Verkeersveiligheidsaudit uitbreiding ABC-Westland

Concept rapport

Project Verkeersveiligheidsaudit uitbreiding ABC-Westland
Opdrachtgever ABC Westland Gebiedsontwikkeling

Document Concept Rapport
Status Concept 01
Datum 16 juli 2024
Referentie 143295/24-010.503

Oplevering: ABC WESTLAND Project: GELIJKLOERSE KRUISING Fase: SCHETSONTWERP Ouders: INRICHTINGSPLAN VARIANT 1 Tekeningnummer: W24-40606-SO-101	Projectleider: EW Formaat: A1 Status: DEFINITIEF Documentnummer: W24-40606-SO-101	Bladnummer / van: 1 van 1 Schaal: 1:200 Versienummer: 1
--	--	---

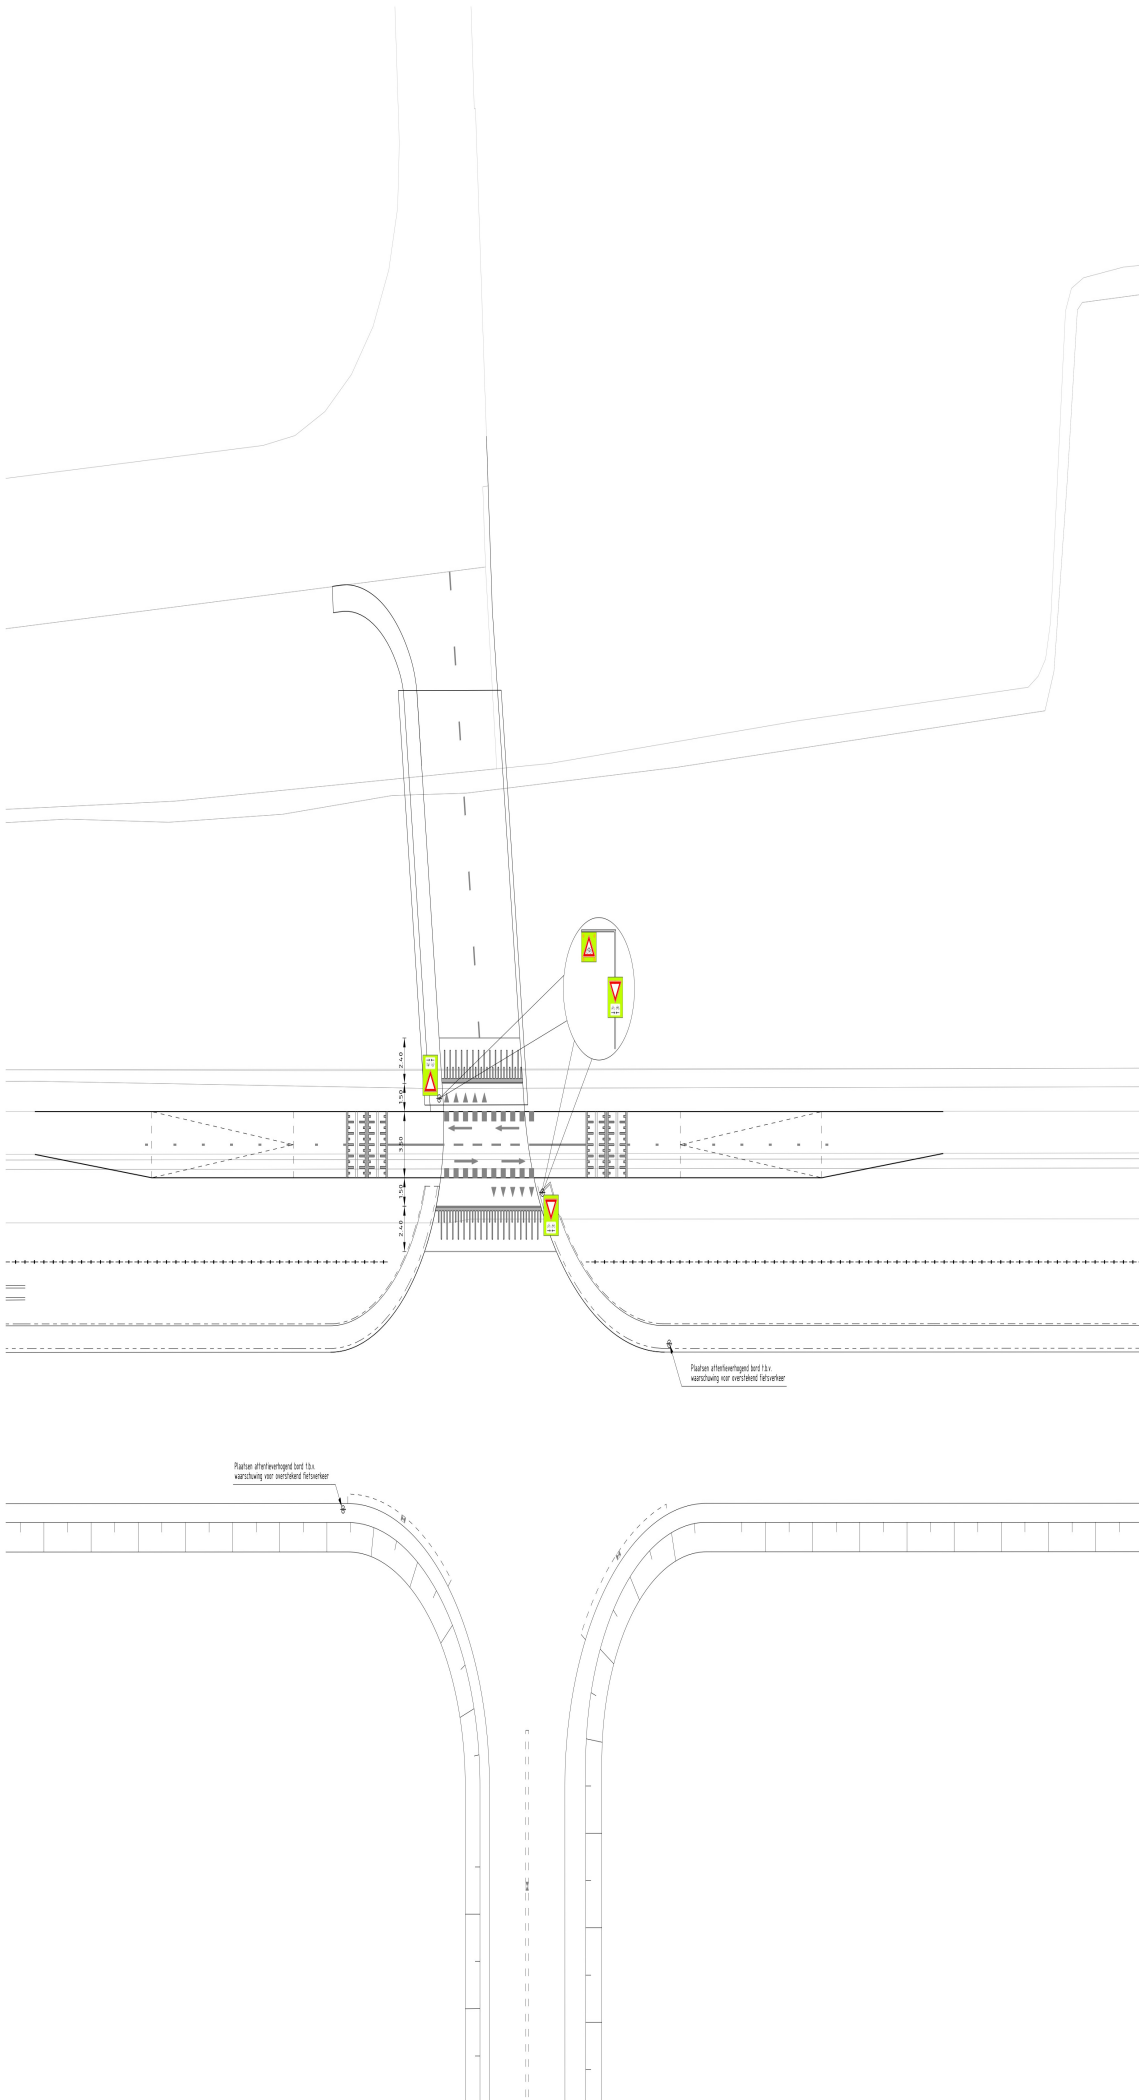
Nr.	Beschrijving van het probleem	Oplossingsrichting
1.5.1	fietsers zitten in de voorrang wat tot onveiligheid kan leiden als met name vrachtautochauffeurs vooral gefocust zijn op zoeken naar juiste bedrijf en niet bedacht zijn op het fietspad. Met als gevolg ongevallen tussen fietsers en vrachtauto's	voorrangsregeling omdraaien

1.5.2	de fietsoversteek ligt op ongeveer 9,5 m afstand van de noordoost- en zuidwesttak van het zuidoostelijk kruispunt. Vanaf 10 m maakt het fietspad juridisch geen onderdeel meer uit van deze takken. Door de huidige ligging kan twijfel ontstaan op de noordoost- en zuidwesttak of er voorrang verleend moet worden, met ongevallen tussen fietsers en (vracht)auto's tot gevolg	fietsoversteek dichterbij leggen als onderdeel van het kruispunt of verder weg van het kruispunt om een separate oversteek te krijgen

1.5.3	bij een tweerichtingenfietsoversteek verwachten automobilisten vanaf de noordoost- en zuidwesttak van het zuidoostelijke kruispunt soms geen fietsers vanuit de 'verkeerde' richting, hierdoor is er een verhoogde ongevallenkans aanwezig	conflict fiets-autoverkeer vermijden

Nr.	Beschrijving van het probleem	Oplossingsrichting
1.6.1	als het knippersignaal uitvalt is het risico aanwezig dat chauffeurs ervan uit gaan dat er dan geen kruisende fietsers zullen zijn. Met ongevallen tussen fietsers en (vracht)auto's tot gevolg	knippersignaal weglaten

Nr.	Beschrijving van het probleem	Oplossingsrichting
1.6.2	ter plaatse van de fietsoversteek is het fietspad niet in rood asfalt uitgevoerd. Hierdoor is de fietsoversteek minder herkenbaar, met als gevolg een verhoogde ongevallenkans	fietsoversteek in rood asfalt uitvoeren
1.6.3	de plateauopgangen voor het autoverkeer van de fietsoversteek zijn ontworpen op basis van 50 km/h in plaats van de geldende maximumsnelheid van 30 km/h. Hierdoor is de snelheidsremmende werking van de plateauopgangen kleiner en wordt het beeld versterkt dat de maximumsnelheid hoger ligt dan 30 km/h. Hierdoor neemt de ernst van ongevallen toe	plateauopgangen ontwerpen op de geldende maximumsnelheid

Tekeningnummer:
W24-40606-SO-102

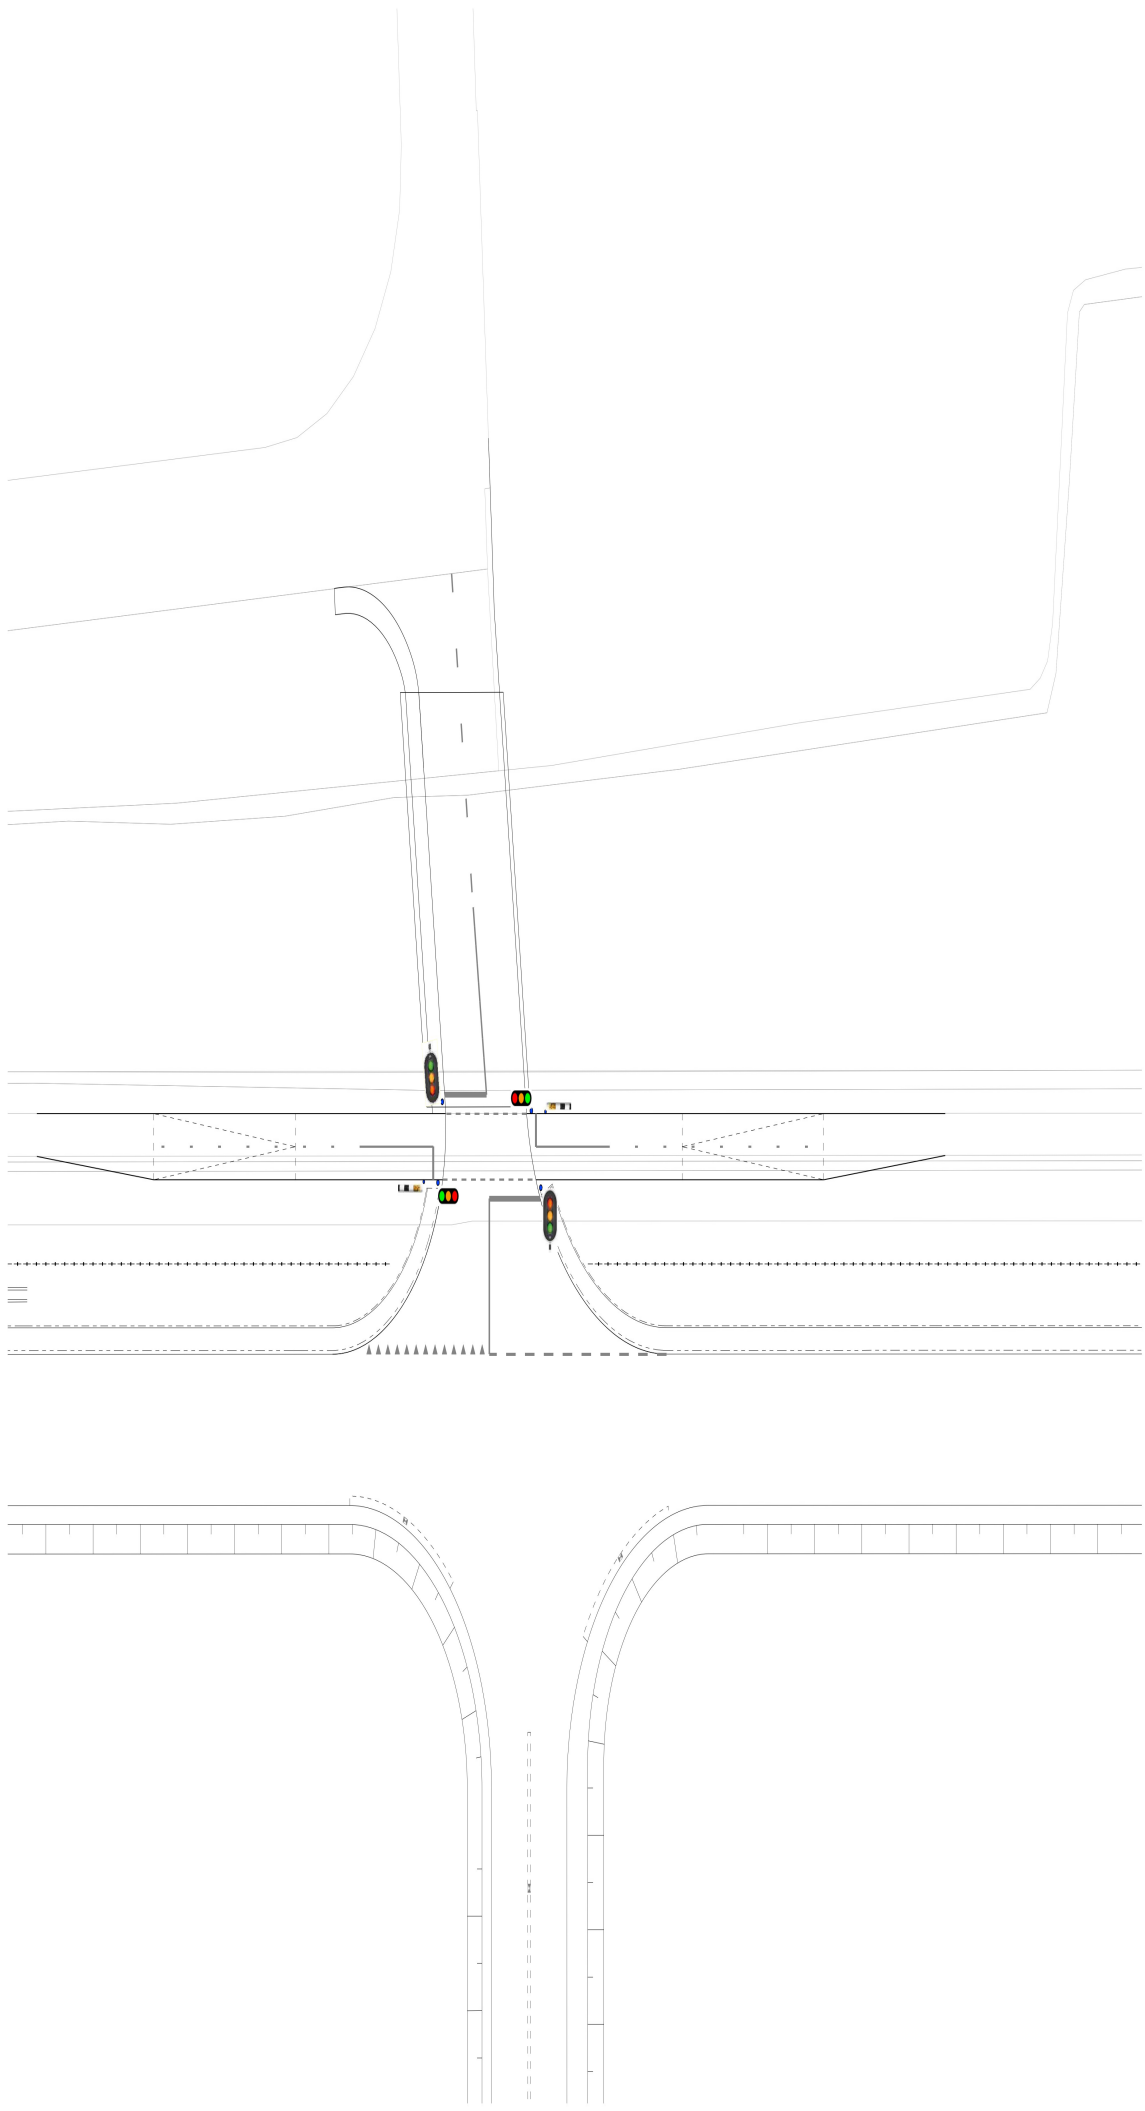
Nr.	Beschrijving van het probleem	Oplossingsrichting
2.5.1	verkeersregeling wordt ongeloofwaardig door de beperkte hoeveelheid verkeer. Hierdoor neemt de kans op roodlicht negatie toe, met ongevallen tussen fietsers en (vracht)auto's tot gevolg	oplossing zonder VRI-regeling toepassen

2.5.2	er is onvoldoende opstelruimte voor verkeerslichten op het nieuwe terrein. Vrachtauto blokkeert kruisingsvlak met onverwachte rijbewegingen voor het andere verkeer tot gevolg	oplossing zonder VRI-regeling toepassen of zuidoostelijk kruispunt opnemen in de VRI-regeling

2.5.3	verkeer vanaf noordoost- en zuidwesttak van het zuidoostelijk kruispunt ziet verkeerslicht bij oversteek pas op het laatste moment en heeft dan mogelijk onvoldoende tijd om nog te remmen voor rood licht. Dit leidt tot ongevallen tussen fietsers en (vracht)auto's	oplossing zonder VRI-regeling toepassen of zuidoostelijk kruispunt opnemen in de VRI-regeling

2.5.4	fietsoversteek wordt alleen geregeld door middel van een drukknop zonder detectielussen. Hierdoor staan waarschijnlijk de lichten voor het gemotoriseerd verkeer continue op groen en voor de fiets op rood. Fietsers zullen wanneer zij geen (vracht)auto's zien het rode licht gaan negeren. Wanneer er detectielussen voor het fietsverkeer op enige afstand toegevoegd worden neemt het comfort/doorfietsen toe voor de fietsers, maar neemt het risico toe dat (vracht)auto's niet verwachten dat de lichten op rood springen	oplossing zonder VRI-regeling toepassen of verkeerslichten standaard op rood laten staan en alleen op aanvraag van fiets of (vracht)auto rood licht geven

2.5.5	tussen de haaiantanden van het zuidoostelijk gelegen kruispunt en de fietsoversteek is onvoldoende opstellengte aanwezig voor vrachtauto's waardoor zij ook op het fietspad staan te wachten. Hierdoor zullen fietsers onverwachte bewegingen gaan maken	zuidoostelijk kruispunt opnemen in de VRI-regeling

Nr.	Beschrijving van het probleem	Oplossingsrichting
2.6.1	er is geen markering en bebording toegepast voor het geval dat de VRI-regeling uitvalt en is de voorrangssituatie in dat geval onduidelijk. Met ongevallen tussen fietsers en (vracht)auto's tot gevolg	voorrangssituatie bij uitvallen VRI-regeling duidelijk maken door middel van markering en bebording
2.6.2	de voorrangssituatie van het zuidoostelijk gelegen kruispunt is niet volledig uitgewerkt. Dit leidt tot onduidelijkheid over de voorrangssituatie	voorrangssituatie verder uitwerken
2.6.3	bebording ontbreekt om automobilisten te attenderen op de aanwezigheid van een tweerichtingenfietsoversteek	bebording ten behoeve van attentie fietsoversteek toevoegen (is tevens verplicht BABW)

Ouderschouwer ABC WESTLAND Project GELIJKLOERSE KRUISING Fase SCHETSONTWERP Ouderschouwer INRICHTINGSPLAN VARIANT 3 Tekeningnummer W24-40606-SO-103	Projectleider EW Formaat A1 Status DEFINITIEF Documentnummer W24-40606-SO-103	Bladnummer / van 1 van 1 Schaal 1:200 Versienummer 1
---	--	--

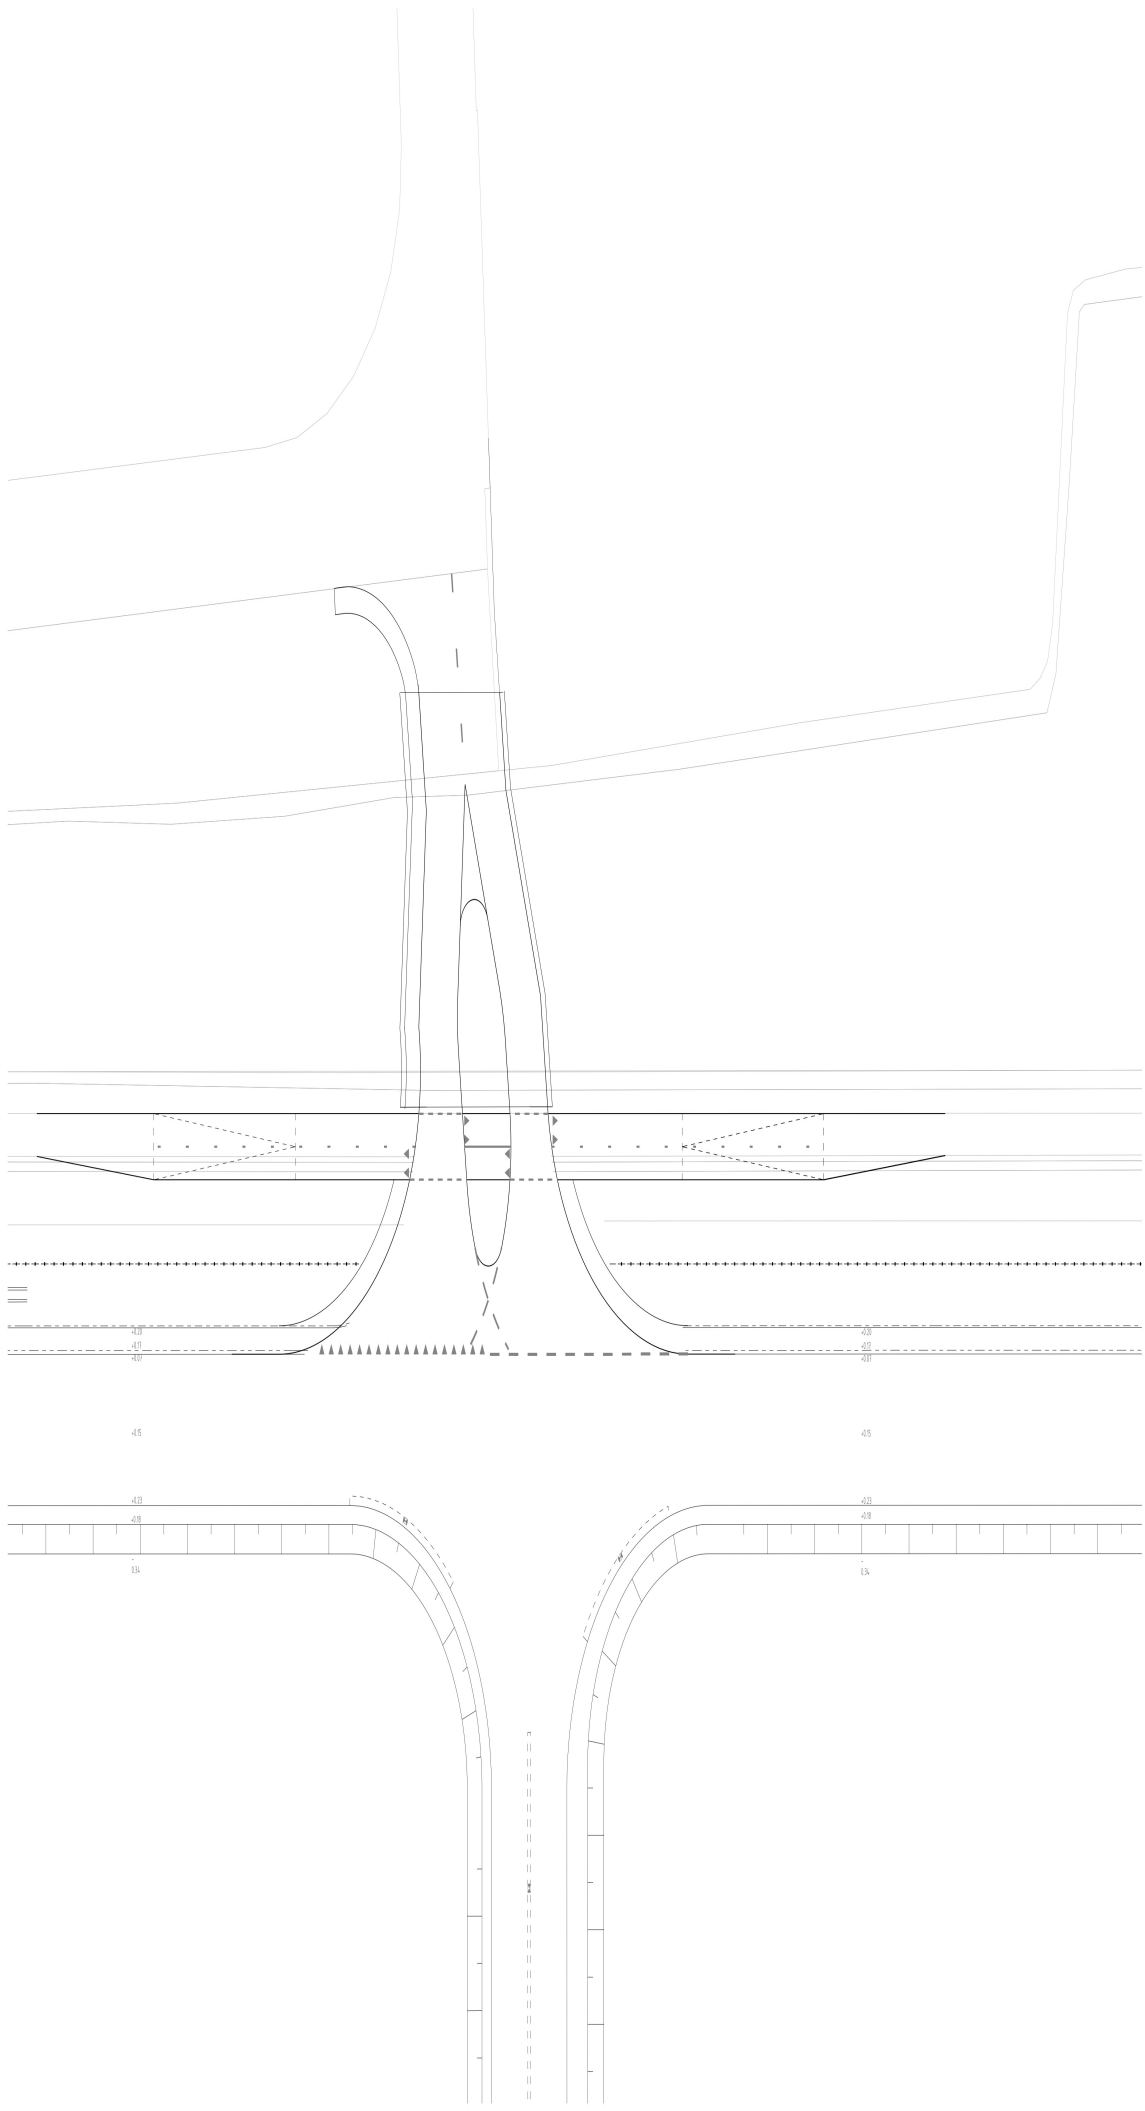
Nr.	Beschrijving van het probleem	Oplossingsrichting
3.5.1	de fietsoversteek ligt op ongeveer 9,5 m afstand van de noord- en zuidtak van het oostelijk kruispunt. Vanaf 10 m maakt het fietspad juridisch gezien geen onderdeel meer uit van deze takken. Door de huidige ligging kan twijfel ontstaan op de noordoost- en zuidwesttak of er voorrang verleend moet worden, met ongevallen tussen fietsers en (vracht)auto's tot gevolg	fietsoversteek verder weg leggen van het kruispunt om een separate oversteek te krijgen

3.5.2	bij een tweerichtingenfietsoversteek verwachten automobilisten vanaf de noordoost- en zuidwesttak van het zuidoostelijke kruispunt soms geen fietsers vanuit de 'verkeerde' richting, hierdoor is er een verhoogde ongevallenkans aanwezig	conflict fiets-autoverkeer vermijden

3.5.3	tussen de haaiantanden van het zuidoostelijk gelegen kruispunt en de fietsoversteek is onvoldoende opstellengte aanwezig voor vrachtauto's waardoor zij ook op het fietspad staan te wachten. Hierdoor zullen fietsers onverwachte bewegingen gaan maken	zuidoostelijk kruispunt opnemen in de VRI-regeling

Nr.	Beschrijving van het probleem	Oplossingsrichting
3.6.1	duidelijke bebording ontbreekt dat fietsers voorrang moeten verlenen	bebording toevoegen
3.6.2	de voorrangssituatie van het zuidoostelijk gelegen kruispunt is niet volledig uitgewerkt. Dit leidt tot onduidelijkheid over de voorrangssituatie	voorrangssituatie verder uitwerken

Nr.	Beschrijving van het probleem	Oplossingsrichting
3.6.3	bebording ontbreekt om automobilisten te attenderen op de aanwezigheid van een tweerichtingenfietsoversteek	bebording ten behoeve van attentie fietsoversteek toevoegen (is tevens verplicht BABW)
